## 改善箇所説明図②

### 基準不適合発生箇所

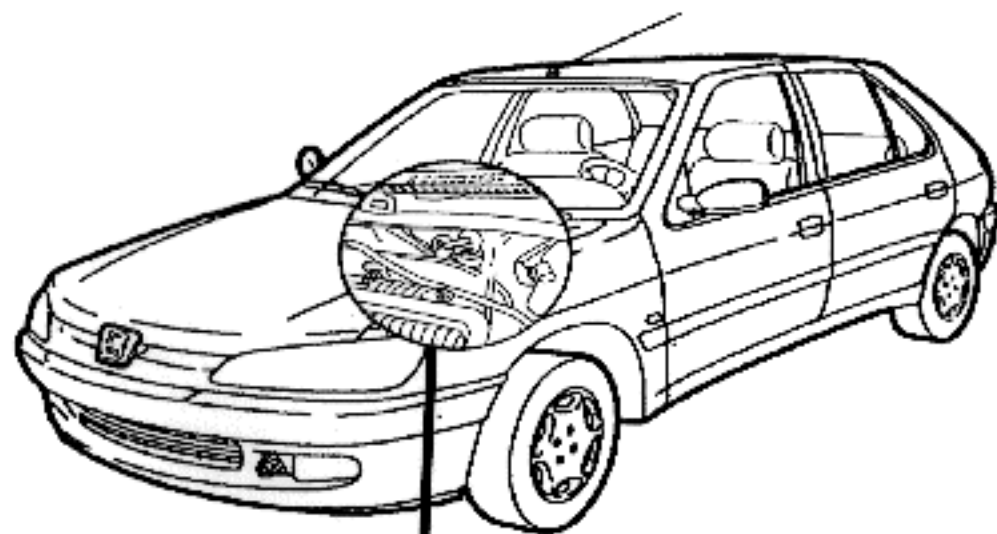
原動機の冷却装置において、原動機室内のヒーターホース固定用ブラケットとヒーターホースとの組付けが不適切なため、そのままの状態で使用続けると、当該ヒーターホースが外れ、冷却水が漏れて、オーバーヒートにいたるおそれがある。

全車両点検し、ヒーターホースとブラケットを確実に取付ける。
